Informe Consolidado de Solicitud de Aclaraciones, Rectificaciones y/o Ampliaciones a la Declaración de Impacto Ambiental del Proyecto "Reconversión Planta Las Pintadas"

Nombre del Titular : Compañía Minera Carmen Bajo Limitada.
Nombre del Representante Legal : Mario Gustavo Valdés Braun.
Dirección : Pasaje Hochschild 113-A.

El presente Informe Consolidado de Solicitud de Aclaraciones, Rectificaciones o Ampliaciones a la Declaración de Impacto Ambiental del proyecto "Reconversión Planta Las Pintadas", contiene las observaciones generadas en virtud de la revisión de la Adenda.

Figura 4: Receptores dentro del Área de Influencia Etapa de Construcción

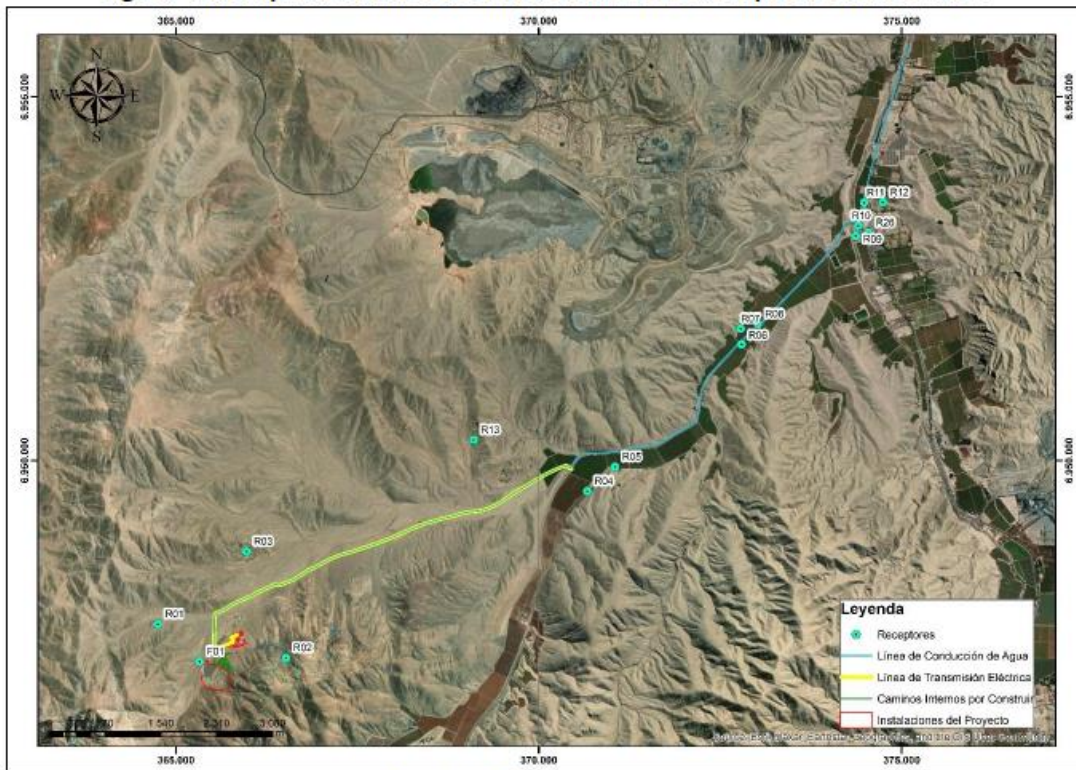
1.4.22 Respecto a la evaluación de impactos por emisiones atmosféricas y según lo señalado en la figura 4 del Anexo V-A de la DIA, el Proponente señala que los receptores identificados en la fase de construcción en la cual se generarían las mayores emisiones e impactos por calidad del aire serían los siguientes.

Imagen N°1: Superposición de las microcuencas presentes en el área del Proyecto y las obras hidráulicas “Canales de desviación” (en color celeste) para el manejo de crecidas aportantes.

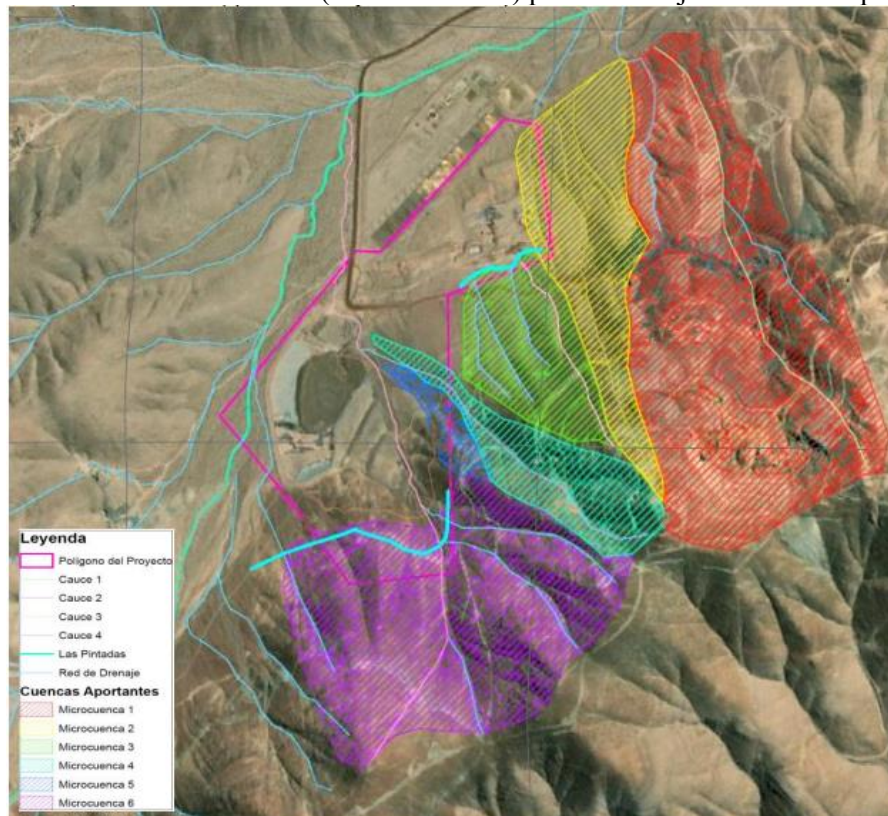
que podrían inundar algunas obras del Proyecto tales como: Depósito de relaves, piscina del Depósito de relaves, Romana, entre otros. En vista a lo anterior, con la finalidad de evitar el contacto de las aguas naturales con las obras del Proyecto, obras que por su naturaleza y funcionamiento deben ser resguardadas de inundaciones, se solicita al Proponente extender las obras hidráulicas denominadas “canales de desviación”, generando así un sólo canal de contorno, o bien, presentar una solución hidráulica que permita manejar los flujos hídricos aportantes producidos por las mencionadas cuencas.

La solicitud anterior, se funda en evitar una afectación a las obras y operación del Proyecto y así dar seguridad hídrica, respecto al libre escurrimiento de las aguas y a no alterar su calidad.
